技术通报

<星锐牌·FW-740TJ系列、FW-740TD系列·平面式桌板尺寸图>

2020年03月26日 版本

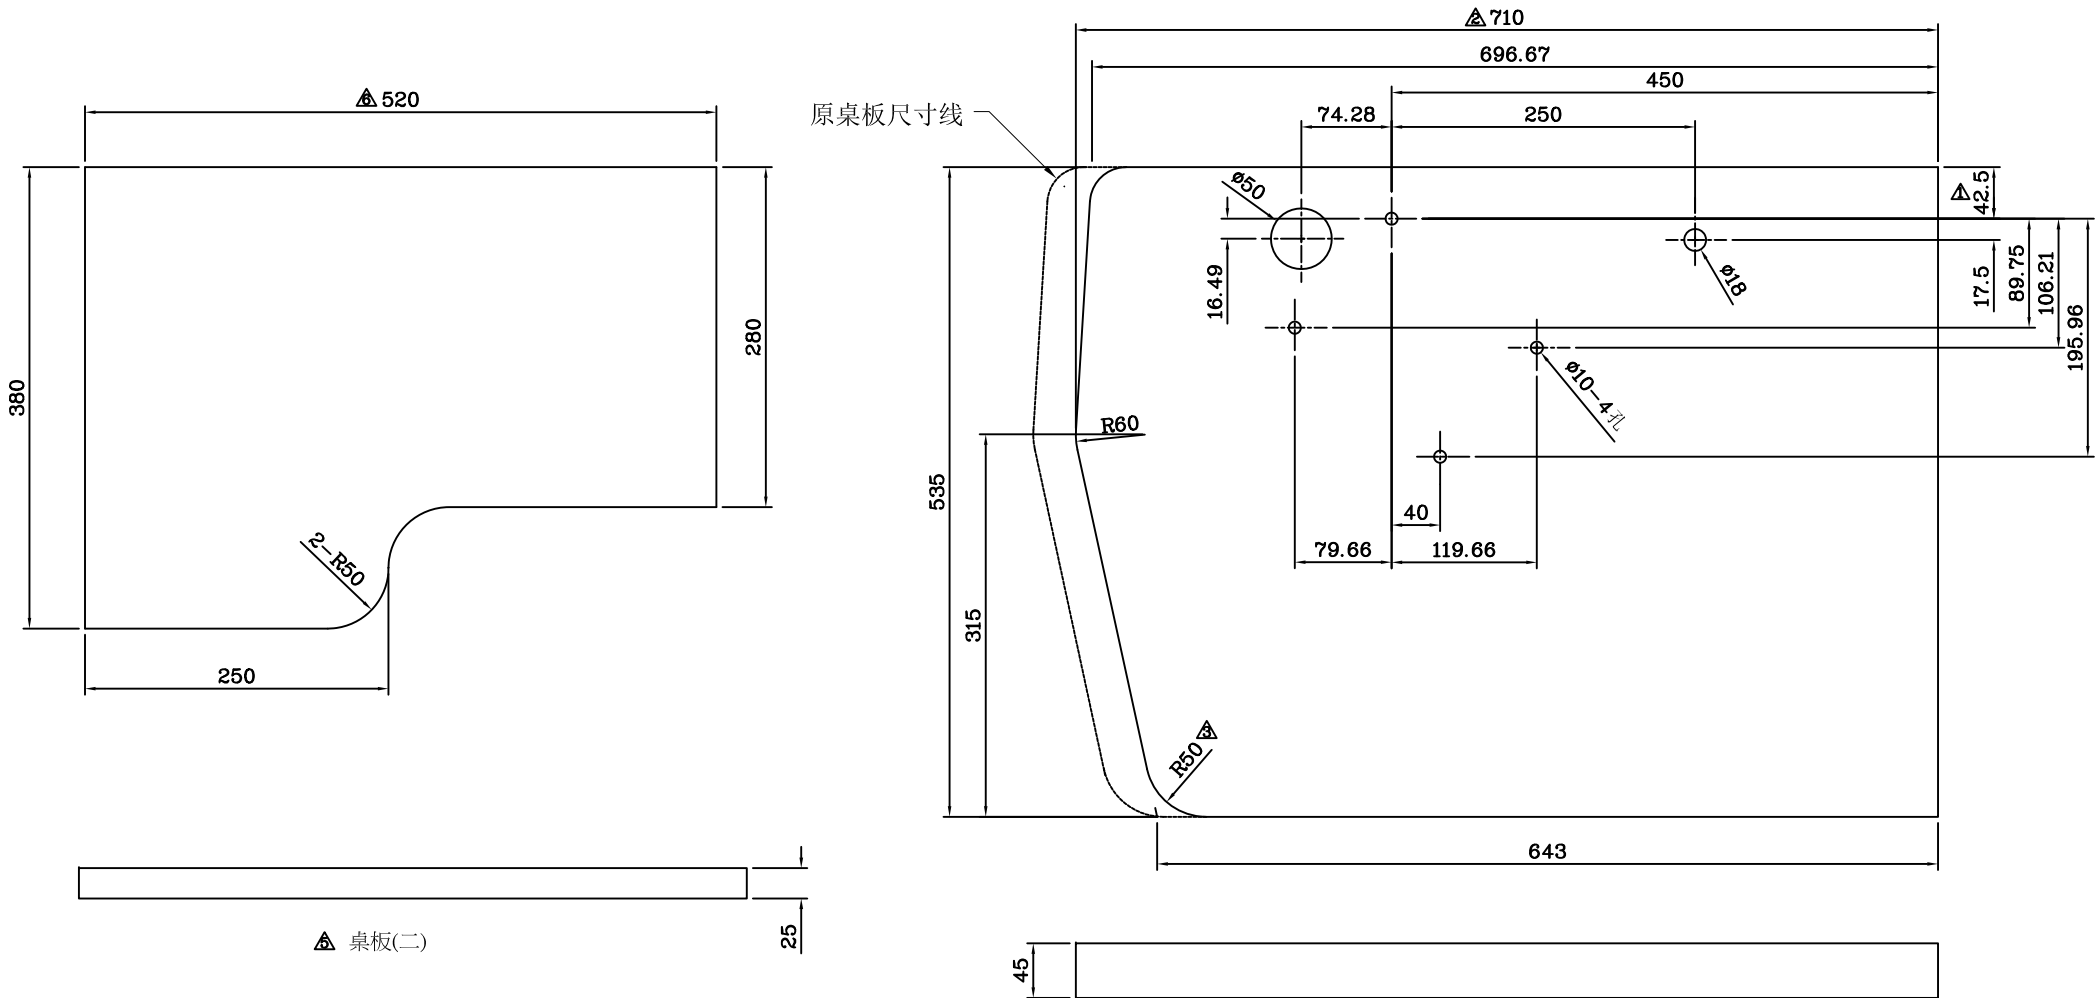
因修正▲,变动相关尺寸②如下:
原600改550,原200改280,原400改380

因修正▲,变动相关尺寸①如下:
原746.67改696.67,原500改450,原693改643

- ▲ 卓董 21.09.23 原550改520
- ▲ 卓董 10.04.16 修改桌板(二)尺寸
- ▲ 卓董 10.04.07 新增桌板(二)
- ▲ 卓董 10.04.07 原R40改R50
- ▲ 卓董 10.04.07 原760改710
- ▲ 林仙火 10.01.15 原92改42.5
